Mission régionale d'autorité environnementale
de Bourgogne-Franche-Comté

**Avis de la Mission régionale d'autorité environnementale
de Bourgogne-Franche-Comté
sur les projets de révisions allégées n°1 et n°2
du plan local d'urbanisme (PLU)
de la commune de Pierre-de-Bresse (71)**

N° BFC – 2020 – 2667 et 2668

Schéma de composition du projet d'hôtel-restaurant (extrait de la notice de présentation)

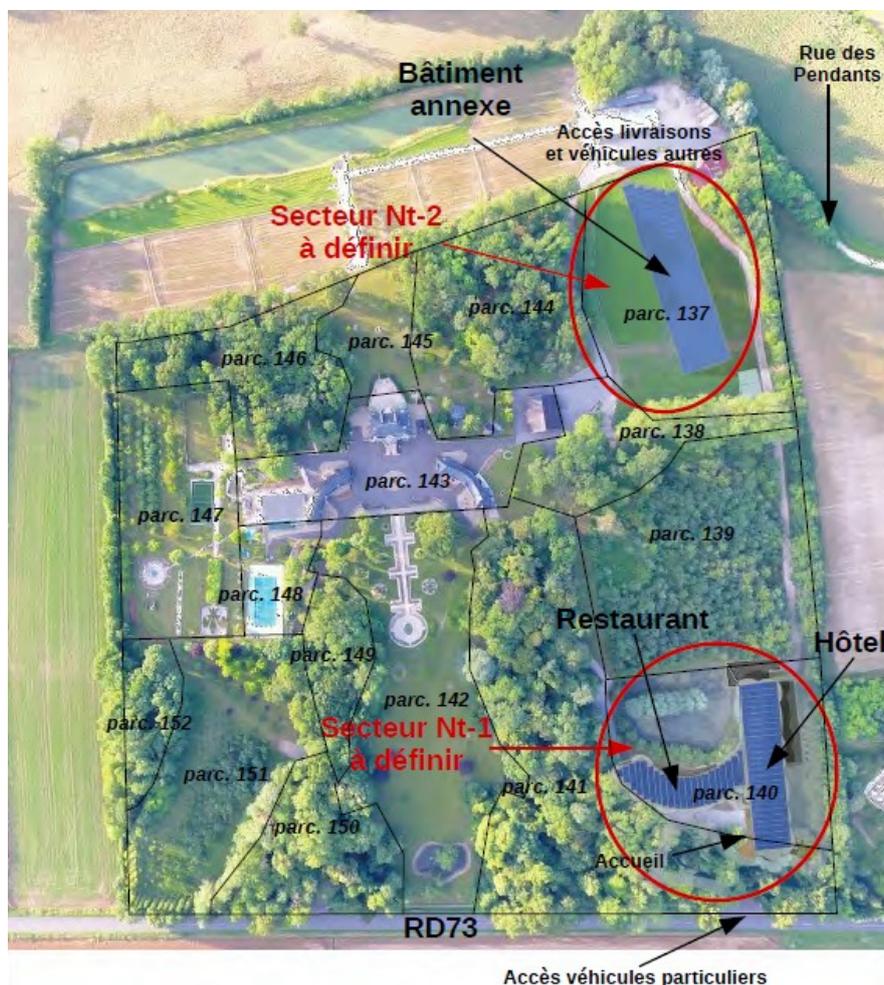
La révision concerne 1,15 hectare de zone N. Les deux bâtiments sont prévus d'être construits sur des espaces empierrés stabilisés (environ 30 %) et des prairies artificielles entretenues (70 %). Le dossier insiste sur le fait qu'aucun arbre ne sera abattu, mais aucune prescription ne protège les arbres situés en bordure du point d'eau.

Néanmoins, la trame verte et bleue n'a pas été étudiée à l'échelle locale, alors que certains éléments constitutifs du parc ont potentiellement une valeur écologique relativement importante. On constate notamment la présence de deux points d'eau sur le secteur, dont un à proximité immédiate du futur hôtel-restaurant, sur la parcelle AC140. Ce point d'eau est contourné par le projet, mais il n'est pas évoqué dans le

rapport de présentation. De fait, sa conservation en l'état et la préservation de ses fonctions écologiques ne sont pas clairement démontrées, ni pour les plantations qui le borde. **La MRAe recommande d'analyser plus finement l'organisation de la trame verte et bleue sur le site d'implantation, de décrire ses principaux éléments constitutifs dans le rapport et de définir, si nécessaire, des mesures supplémentaires pour garantir la préservation des sites à enjeux, et plus particulièrement celle du point d'eau et de ses annexes arborées, situés à proximité des futures constructions.**

Carte du projet d'EHPAD (extraite de la notice de présentation)

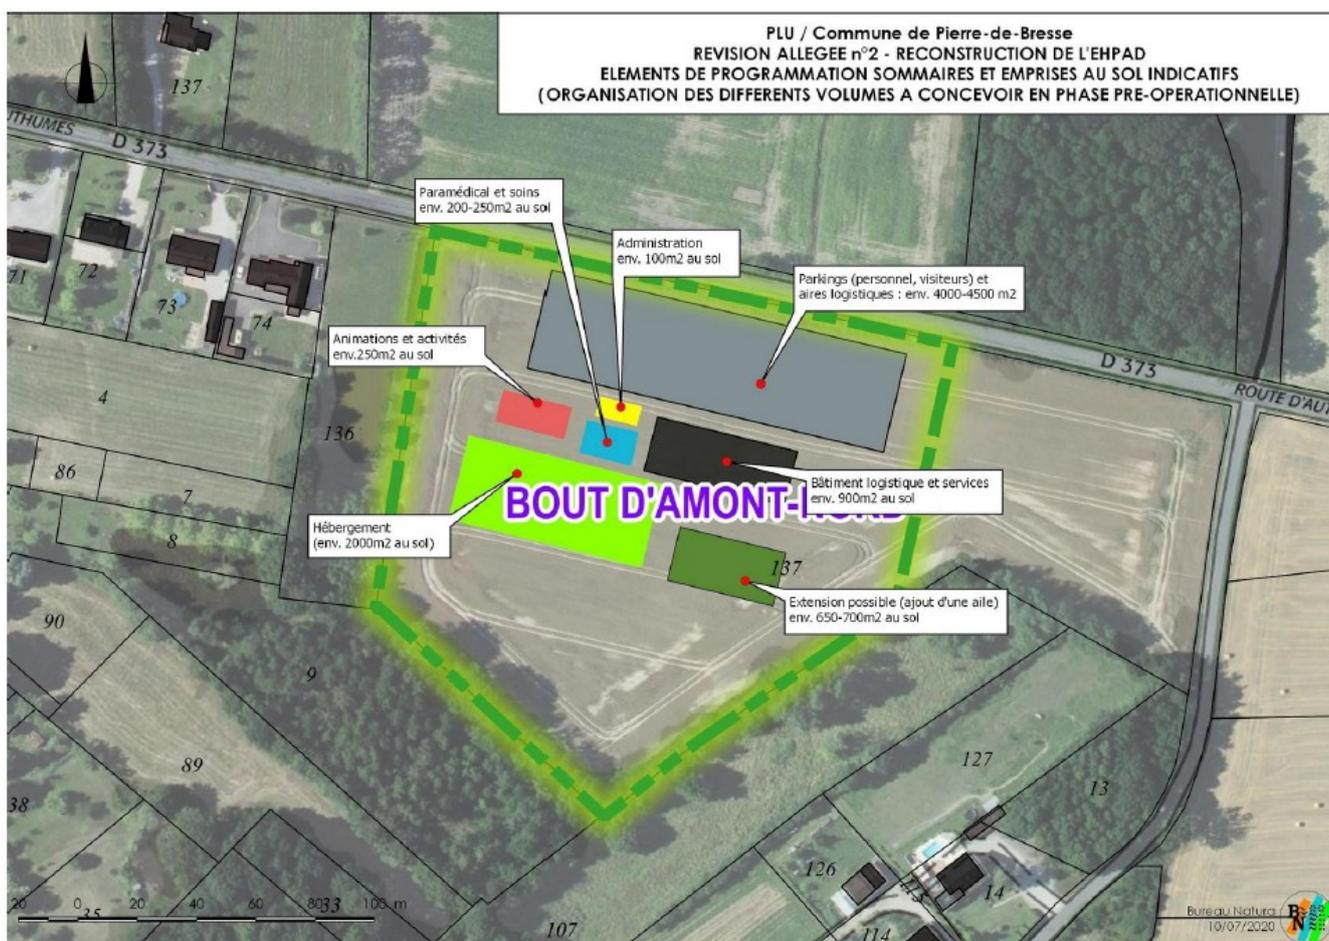
Le dossier évoque une sensibilité paysagère faible du fait de l'environnement essentiellement agricole et de l'absence de point de vue remarquable depuis le site d'implantation. Ce dernier est toutefois inclus dans le périmètre de protection au titre des Monuments Historiques du Château de Pierre-de-Bresse, même s'il n'existe aucune covisibilité avec ce dernier selon la notice ; le projet sera tout de même soumis à l'avis de l'Architecte des Bâtiments de France (ABF). Le lieu d'implantation du futur EHPAD est un espace quasiment vierge situé à l'entrée du bourg, d'où la nécessité d'être particulièrement exigeant quant à l'intégration paysagère des aménagements et constructions, notamment au vu de la hauteur envisagée pour le futur établissement (deux étages + combles).

Le dossier évoque un « *paysagement le long de la Route d'Authumes* » : les modifications apportées au PLU prévoient que la moitié du linéaire de la RD373 devra être végétalisée et des arbres à haute tige devront être plantés tous les 20 mètres linéaires de voirie. Dans la notice complémentaire, la collectivité s'engage à mettre en place des mesures plus contraignantes (un arbre à haute tige tous les 10 mètres au lieu de 20, végétalisation importante des aires de stationnement et de la bande de retrait de 15 mètres par rapport à la RD373, élaboration éventuelle d'une orientation d'aménagement et de programmation (OAP), etc.). Les nouvelles dispositions réglementaires du PLU paraissent cependant insuffisantes pour garantir la bonne intégration paysagère de l'EHPAD.

La MRAe recommande de favoriser l'intégration paysagère des futurs bâtiments en incluant des dispositions plus exigeantes au sein du PLU et en définissant dès à présent une OAP sur le secteur concerné.
